Umstellung auf ein TN-S-System

? Der Gutachter meines Auftraggebers verlangt die Änderung eines bestehenden Hauptstromversorgungssystems in einem größeren Oberstufenzentrum. Die vorhandene Installation mit einem Kabel NYY 3 x 95/50 mm² im TN-C-System (jeweils von der NS-Anlage über eine Verteilung zur nächsten ohne Zwischenabsicherung durchgeschliffen!) soll wie folgt geändert werden.

1 Durchschleifen der Hauptzuleitung

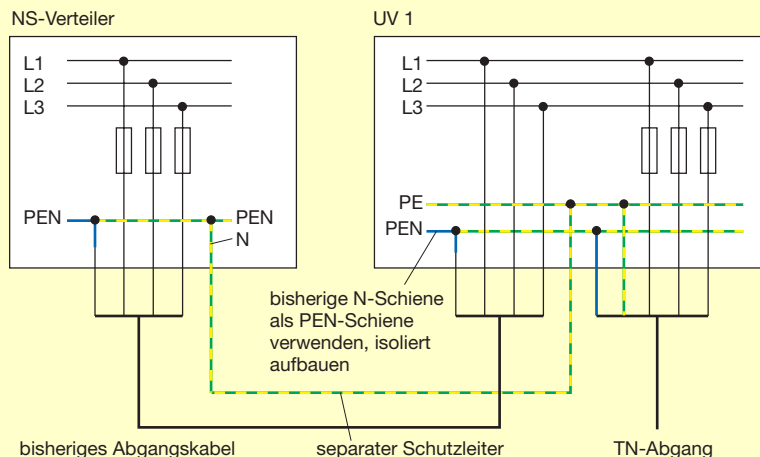
Wir sollen die vorhandene blaue Ader mit schwarzem Schrumpfschlauch, die grün-gelbe Ader mit blauem Schrumpfschlauch in den jeweiligen Unterverteilungen (UV) überziehen und mit einem separat neu verlegten Einzeladerkabel von 1 x 50 mm² in grün-gelb zum TN-C-S-System umbauen.

- Ist das Durchschleifen der Hauptzuleitungen über mehrere UV mit einer Absicherung in der NS-Anlage (wie im HLAK-System Wohnungsbau) zulässig?
- Sind die o. g. Farbänderungen der Adern eines Mehrleiterkabels (dann ohne gemeinsam umhüllten grün-gelben Leiter) zulässig?
- Ist die Installation eines separat verlegten grün-gelben Einzeladerkabels als PE-Leiter eines Hauptstromversorgungssystems zulässig?

Durchschleifen der Hauptzuleitungen. Wenn die Frage richtig verstanden wurde, dann ist die im Bild 1 dargestellte Konfiguration gegeben: Das Kabel 3 x 95/50 mm² führt vom NS-Verteiler (mit richtig zugeordneter Schutzeinrichtung) zur ersten Unterverteilung und direkt, d. h. ohne weitere Schutzeinrichtung zur zweiten UV usw.

Formal gibt es dagegen keine Einwände, sofern die Strombelastbarkeit (Überlastschutz) und die Abschaltbedingung für die automatische Abschaltung der Stromversorgung (Schutz gegen elektrischen Schlag) erfüllt ist. Zwar gibt es im Abschnitt 462 von VDE 0100 Teil 460:2002-08 folgende Forderung:

Durch die im NS-Verteiler enthaltenen Sicherungen wäre diese Anforderung erfüllbar. Ob aber die Betriebsbedingungen dieses Vorgehen erlauben – da bei Arbeiten immer die Schutzeinrichtung im NS-Verteiler entfernt werden müssten – muss vor Ort geklärt werden. Da hierbei auch keinerlei Selektivität gegeben ist, d. h. wenn die Sicherung im NS-Verteiler anspricht sind alle Unterverteiler ohne Spannung, wäre es sinnvoll, Sicherungen so

vorzusehen, dass die nachgeschalteten Verteiler nicht abgeschaltet werden und eine Selektivität (Stufung 1/1,6) gegeben ist.
